改善箇所説明図

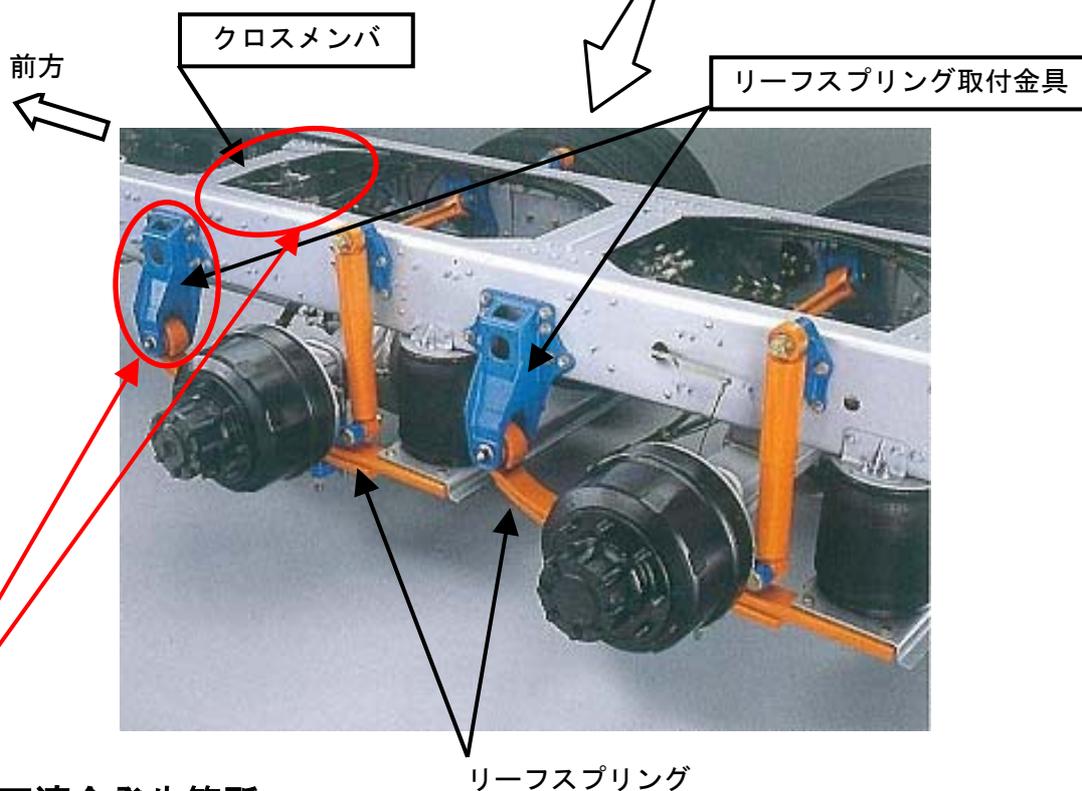
基準不適合発生箇所

クロスメンバ及びリーフスプリング取付金具の強度が不足しているため、旋回を繰り返すと、クロスメンバ及びリーフスプリング取付金具に亀裂が生じるものがある。そのため、そのままの状態で使用を続けると亀裂が進行し、最悪の場合、リーフスプリング取付金具が破損し、走行不能となるおそれがある。

改善措置の内容

全車両、クロスメンバ及びリーフスプリング取付金具を対策品に交換する。なお、対策品の供給に時間を要することから、暫定措置として当該部を点検し、クロスメンバに亀裂が発生している場合には、溶接補修し、リーフスプリング取付金具に亀裂が発生している場合には、新品と交換し、後日対策品と交換する。
